改善箇所説明図

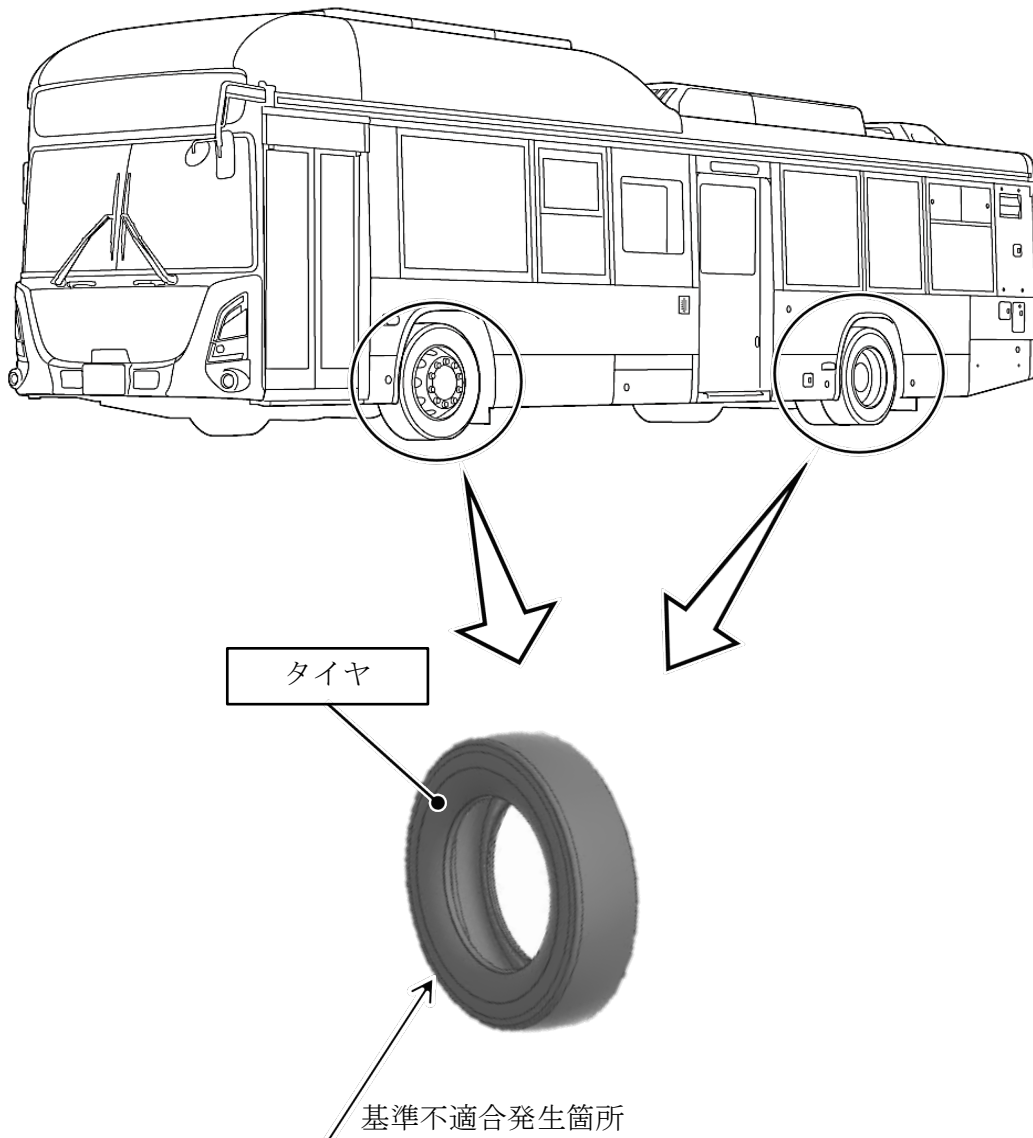
タイヤにおいて、車両製造工場での生産管理が不適切なため、誤品のタイヤが装着されている。そのため、保安基準に適合しない。

全車両、タイヤを点検し、誤品が装着されている場合は、正規品と交換する。

識別：運転者席左側ドア開口部のシリアルナンバープレート左上部に識別ペイント（桃色）を塗布する。
